質 疑 回 答 書

案件名	令和8年度 むくのきセンター既存空調設備等 更新工事及び照明器具LED化工事	質問 年月日	令和8年8月18日	回答 年月日	令和8年8月25日	回答者	事業部 営繕室
-----	---	-----------	-----------	-----------	-----------	-----	---------

むくのきセンター 空調換気設備
2階平面図 (配管)

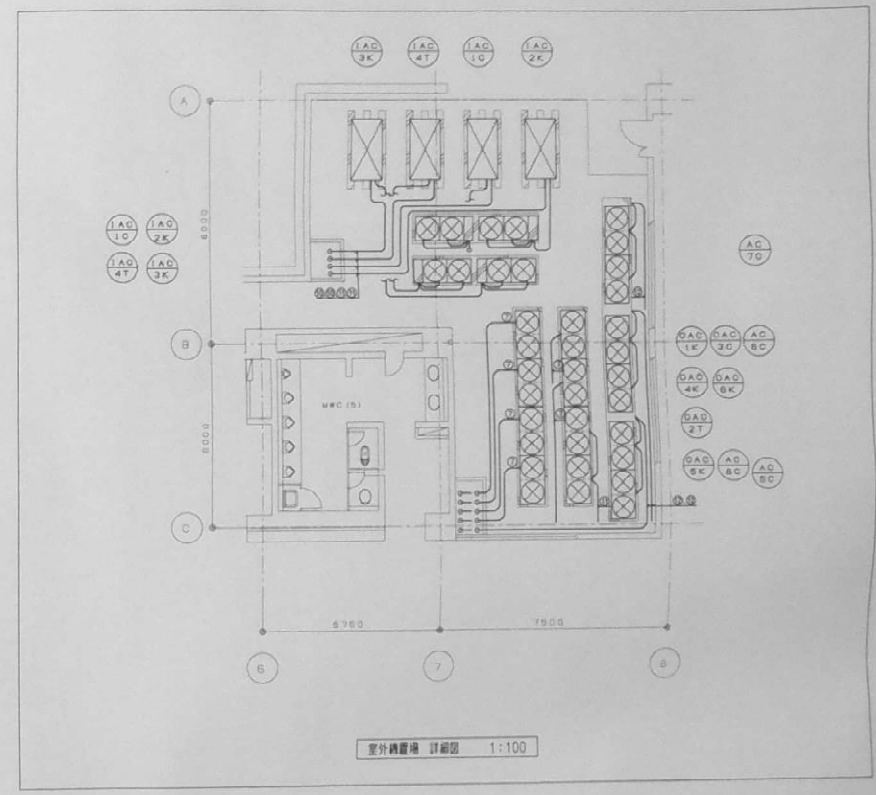
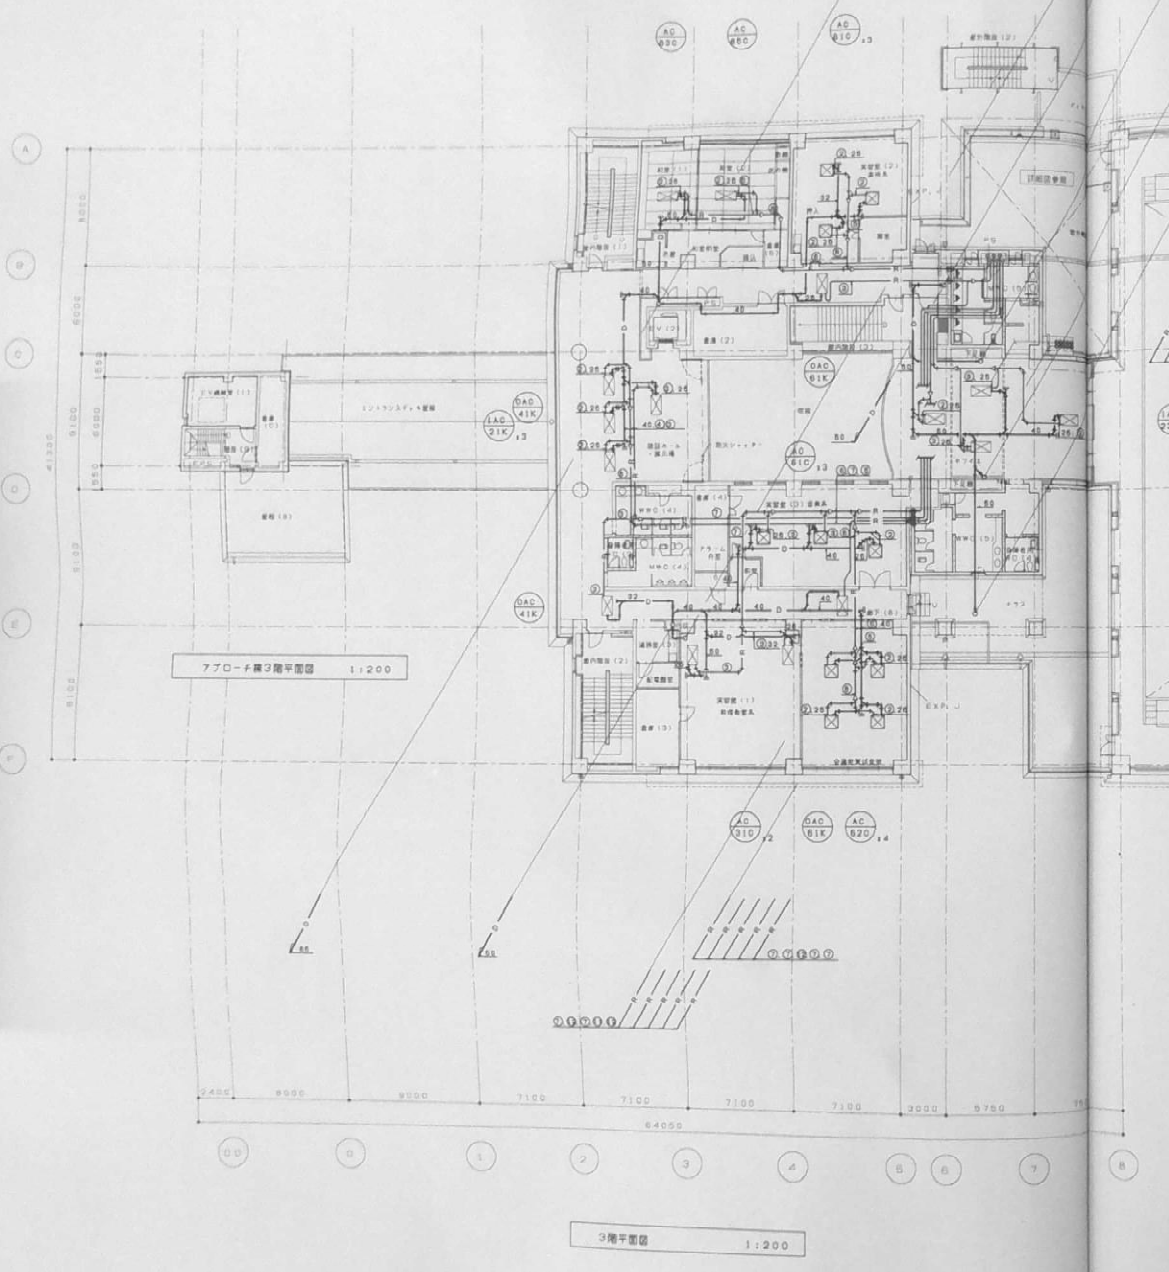
番号	図番	質 問	回 答	備 考
1	M-05	図面の撤去リストに記載されている記号が内訳書50ページ 目の搬出費の記号に反映されていないので、内訳書と照合 出来るようにお願いいたします。	搬出機器と対応する新設機器の記号を記載しておりました。対応する記号は 以下のとおりです。 ・ACP-1→PAC1-T ・ACP-2→PAC2-T ・ACP-3→PAC3-T ・EHP-1→AC-4T ・EHP-2→AC-7C ・EHP-3→AC-6C ・EHP-4→AC-5C ・EHP-5→AC-8C ・EHPIC-1→IAC-1C ・EHPIC-2→IAC-2K ・EHPIC-3→IAC-3K ・EHPIC-4→IAC-4T ・EHPOA-1→OAC-1K ・EHPOA-2→OAC-2T ・EHPOA-3→OAC-3C ・EHPOA-4→OAC-4K ・EHPOA-5→OAC-5K ・EHPOA-5→OAC-5K ・EHPOA-6→OAC-6K ・EHPOA-7→OAC-7T ・HEU11→HEU-11T	
2		空調設備と換気設備の撤去図面がありませんが、追加資料 として頂くことは可能でしょうか？	既設機器撤去部分に新設機器を設置する設計となっていま す。撤去図面の追加はいたしません。竣工時の図面を参 考としてください。	
3				
4				
5
